INFO TECHNIQUE

Nouvelle conception du galet enrouleur 532 0433 10

Référence INA : 532 0433 10

Galet enrouleur 532 0433 10, version précédente (A) et nouvelle version (B)

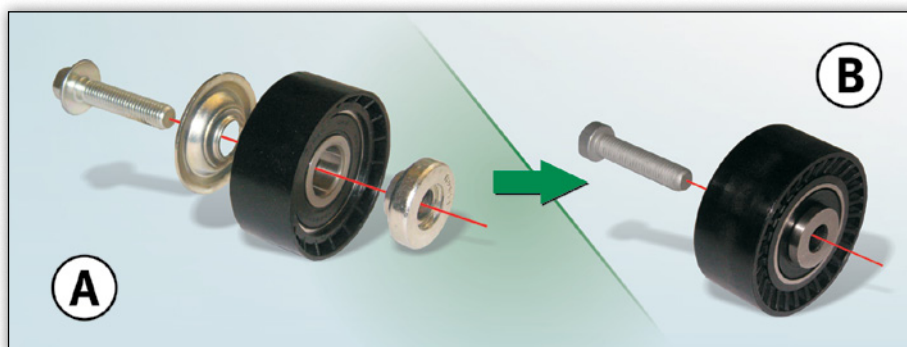
Dans le cadre de l'amélioration continue de nos produits, la conception du galet enrouleur 532 0433 10 a été modifiée.

Pour cette nouvelle version, la protection métallique et l'entretoise (Image 1, A) ne sont plus fournies séparément. Ces composants sont en effet désormais intégrés à la nouvelle version (Image 1, B) et deviennent donc des éléments à part entière du galet enrouleur.

Les galets enrouleurs des illustrations A et B (voir l'image) ne peuvent être fixés qu'avec la vis correspondante fournie.
Galet A : Vis d'assemblage à tête hexagonale M10x45
Galet B : Vis Torx M10x45

Pendant la phase de transition, il est possible de rencontrer indifféremment les deux versions. Les deux versions satisfont les exigences techniques et peuvent être utilisées sans restriction.
